Vårt diarienummer: 508/2019

Er beteckning: M 5472-17 3:5

Svevia AB angående Ansökan om tillstånd till fortsatt täkt av berg och bortledning av grundvatten m.m. på fastigheterna Aska S:10 och Smedstad 1:4 i Linköpings kommun

Figur 1. Tillrinning till grundvattenförekomsten Slaka Södra i relation till Natura 2000-området

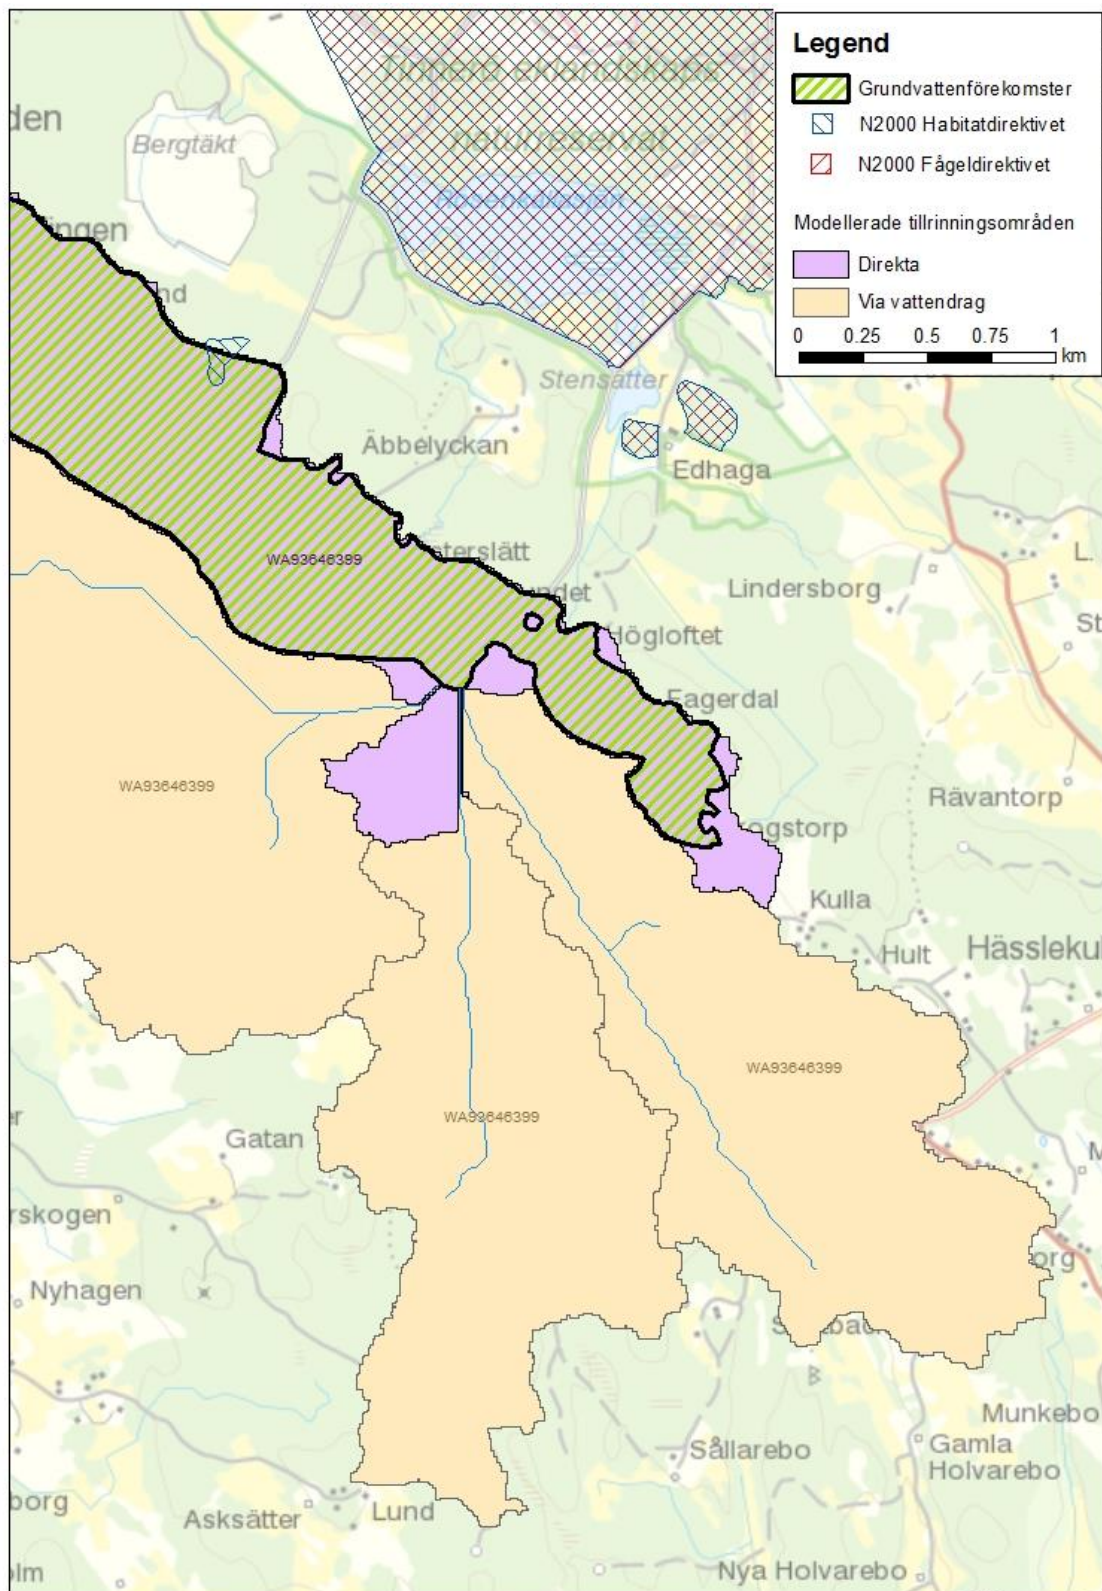
SGU har särskilt granskat Natura 2000-området Torrberga rikkärr och sumpskog söder om bergtäkten. Dessa naturtyper är betydligt känsligare för en grundvattenavsänkning. SGU stödjer dock sökandens resonemang om att detta område är beläget i ett utströmningsområde från den sand- och grusavlagring som också utgör grundvattenförekomst (GVF) i förvaltningen (Slaka Södra, SE646853-533728). För alla GVF så har SGU modellerat tillrinningsområden som en leverans till Vattenmyndigheten. Områdena redovisas dels som direkt tillrinning till GVF och även sådan tillrinning som kan tillgodoräknas via ytvattendrag fram till GVF. I figur 1 nedan redovisas detta för GVF Slaka Södra. Notera norra gränsen för GVF närmast bergtäkten, i läget för Torrberga rikkärr och sumpskog som också syns i figuren. Denna gräns sammanfaller helt med gränsen för det direkta tillrinningsområdet. Det sker alltså ingen inströmning utifrån GVF i detta område, utan snarare så drar SGU slutsatsen att det sker en utströmning från GVF till sumpskogen.

Figur 2. Jordartskarta som visar på höga berglägen mellan Natura 2000-området och bergtäkten

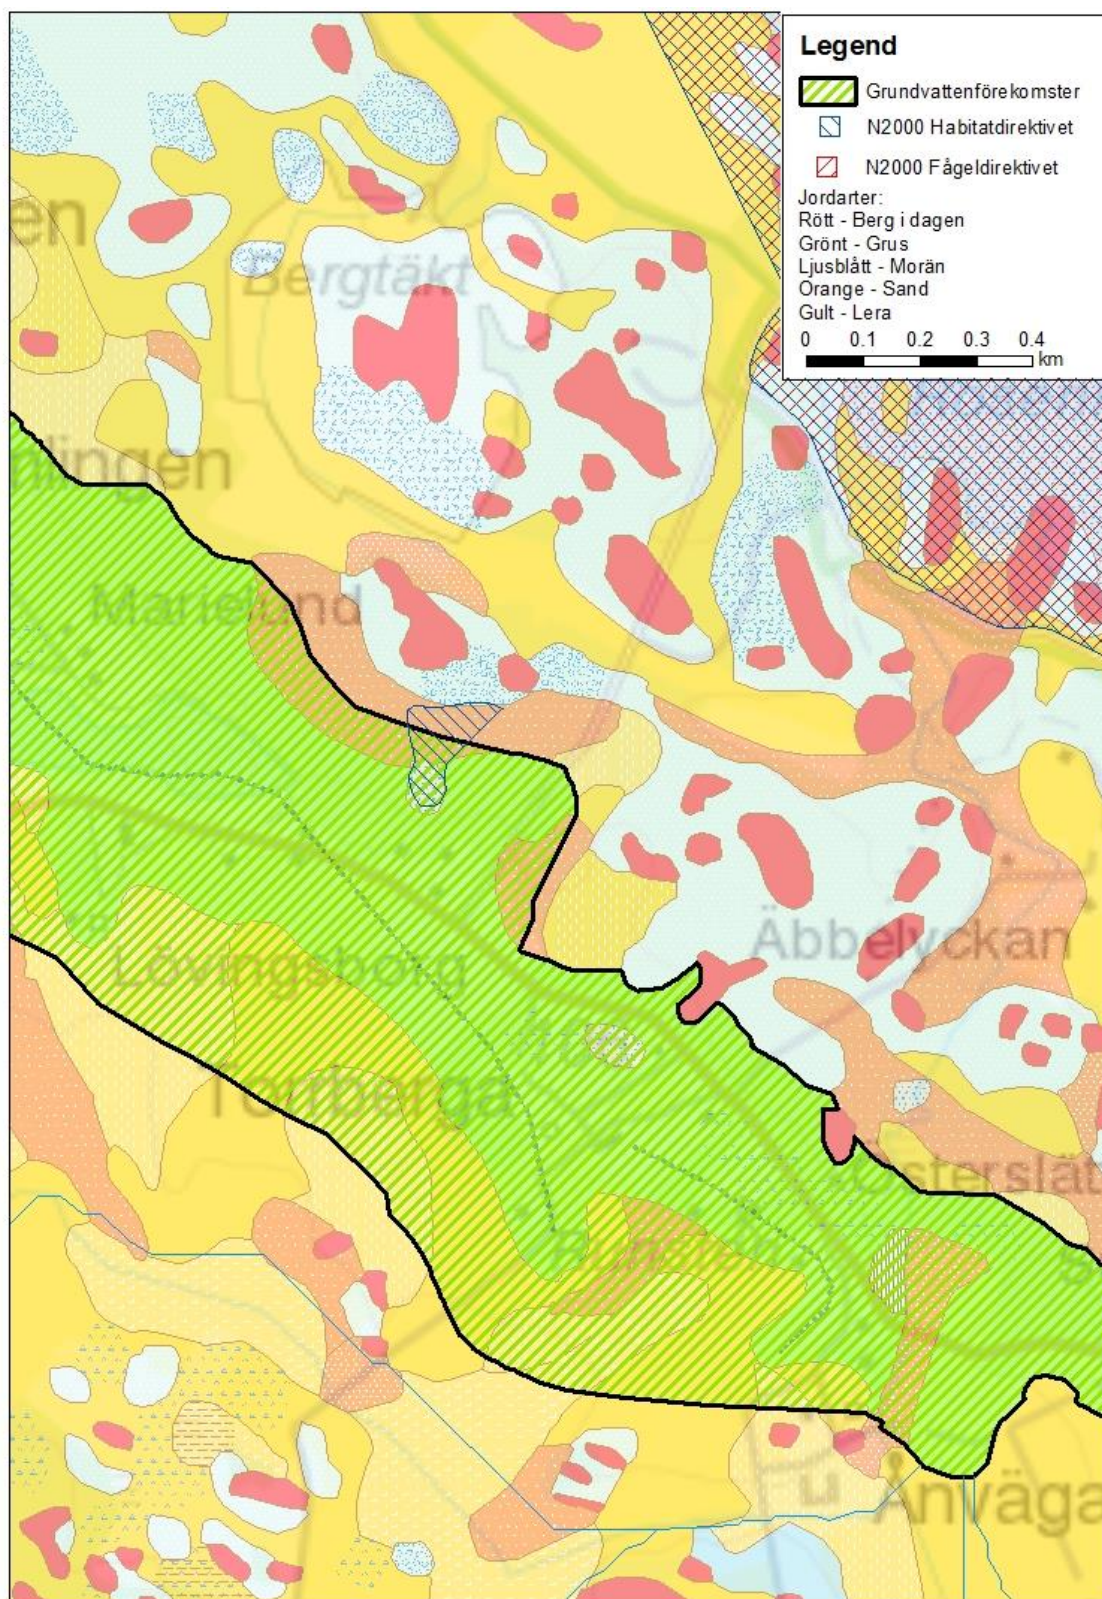
SGU har granskat jordartsfördelningen från grundvattenförekomsten till bergtäkten via Natura 2000-området Torrberga rikkärr och sumpskog, vilket presenteras i figur 2 nedan. Det framgår av att det finns ytliga berglägen mellan Natura 2000-området och bergtäkten (på det sätt som sökanden framför). SGU håller med om att dessa höga berglägen kan begränsa grundvattenflödet i jord i riktning mot täkten. SGU tycker därmed att grundvattenmodelleringsresultaten i närheten av Natura 2000-området Torrberga rikkärr och sumpskog är trovärdiga och vi håller med om bedömningen att grundvattenpåverkan inte är stor nog att påverka den viktiga utströmningen som är en förutsättning för rikkärret och sumpskogen.
